SWEDISH
ENVIRONMENTAL
PROTECTION
AGENCY

YTTRANDE
2025-04-28

Ärendenummer
NV-04122-23

Yttrande i mål nr M 1413–23 angående LKAB:s ansökan om tillstånd enligt miljöbalken (9 och 11 kap. miljöbalken) till fortsatt och utökad gruv- och förädlingsverksamhet m.m. i Malmberget, Gällivare kommun

Figur 4 Andelen bräddvatten i Lina älv, med föreslagen bräddstrategi.

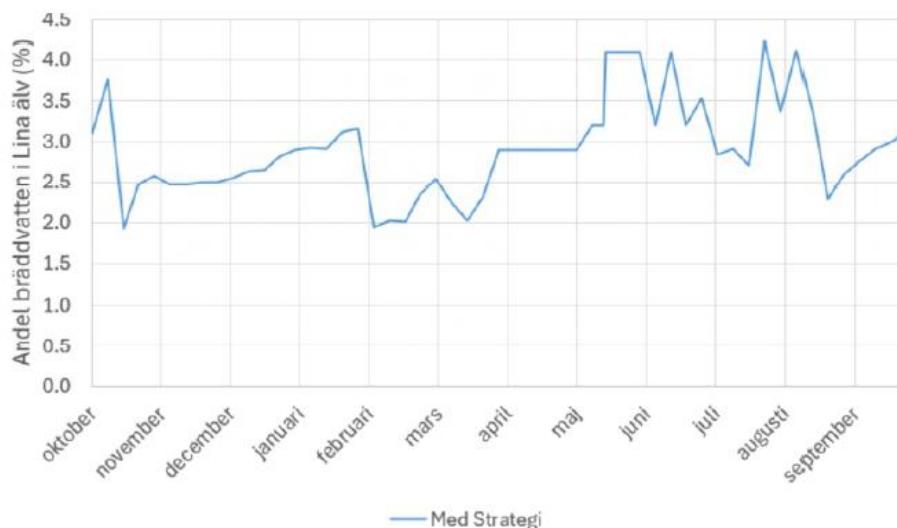
Naturvårdsverket konstaterar vidare att bolaget beskriver bräddstrategin, vilken gäller för ett hydrologiskt normalår, som robust. Det innebär enligt LKAB att den kan hantera de flesta variationer i årsvolym och inomårsvariationer av hydrologiska händelser men att bräddstrategin, vid enstaka år med kraftig avvikelse i nederbörd, kan behöva anpassas något.¹⁶

LKAB har beräknat andelen bräddvatten i Lina älv, med tillämpande av den reviderade bräddstrategin, till 2,9 % som årsmedelvärde och till 4,2 % som maximalt veckomedelvärde. Naturvårdsverket uppfattar den reviderade bräddstrategin som utgångspunkten för de modelleringar av koncentrationer av föroreningar i Lina älv som presenteras i den senaste kompletteringen.¹⁷ Bräddstrategin åskådliggörs i figur 4 i kompletteringen, se nedan. Av figuren framgår att andelen bräddvatten i Lina älv mycket sällan förväntas överskrida 4 %.

I villkor 12 föreslår LKAB dock 10 % som maximalt veckomedel och 4 % som årsmedelvärde. Av figur 5 i aktbilaga 864 kan man utläsa att den högsta andelen bräddvatten *utan* bräddstrategi vid ansökt verksamhet momentant uppgår till någonstans mellan 10 och 14 % (mer exakt värde är oklart eftersom högeraxelns skala som anger andel bräddvatten i älven inte matchar linjerna i diagrammet, dvs. diagrammets ”tick marks”). Det villkor som LKAB föreslår synes därmed vara väl generöst tilltaget i förhållande till bolagets egna prognoser gällande behovet av bräddning.

Naturvårdsverket anser att ett villkor om 10 % bräddvatten i Lina älv som veckomedelvärde innebär att det tillåts en mycket stor andel påverkat vatten i älven. Med fullt utnyttjande av detta villkor skulle förhållandevis höga halter av flera föroreningar kunna uppstå i Lina älv under en tillräckligt lång tid för att kroniska effekter på akvatiska organismer skulle kunna uppstå. Det skulle till exempel vara möjligt att brädda motsvarande 10 % av flödet i älven under många veckor, särskilt under lågflödesperioder, om bolaget under resten av året håller andelen exempelvis till 2,5 %, utan att för den skull överträda villkoret för årsmedelvärdet om 4 % (den totala volymen bräddat vatten jämfört med den totala årliga flödesvolymen i Lina älv).

Naturvårdsverket yrkar att årsmedelvärdet i villkor 12 ska uppgå till maximalt 2,9 % per kalenderår och att det maximala veckomedelvärdet (sju dagars löpande medelvärde) för andel bräddvatten i Lina älv sätts till 4,2 %. Villkoret för veckomedelvärdet får överskridas maximalt 2 gånger per år. Det föreslagna bräddflödet är bolagets egna beräkningar av förväntat bräddflöde i Lina älv.²¹ Naturvårdsverket godtar LKAB:s förslag om att stryka den flödesberoende delen av villkoret.
